Montevideo, 5 de diciembre de 2019.

El día 3 de diciembre se realiza inspección técnica al Centro Caif Ciudad del plata con el objetivo de cotejar si la construcción coincide con planos y chequear posibles incumplimientos a la normativa departamental vigente con el objetivo de hacer un llamado a profesionales para regularizar obras.

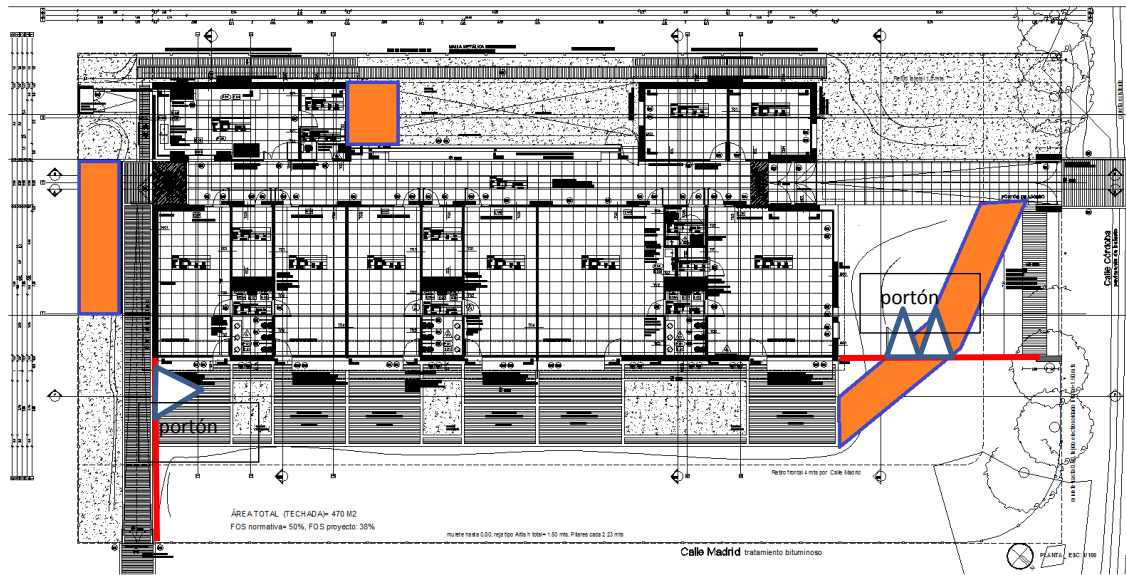
Analizados los planos de albañilería, y cotejados con la planta física no existen diferencias, el centro ha realizado cambios menores los cuales se detalla a continuación:

- Pavimento de hormigón y tejidos con portón
- Contrapiso para caseta depósito (el cual es una construcción liviana)
- Contrapiso para ciclero
- Alimentación por fuera (retiro lateral) hacia baño de adultos.

- Colocación de unidades de AA en todas las aulas, cocina y oficinas

En naranja se identifican los nuevos pavimentos.

En rojo los nuevos cercos y en azul los portones
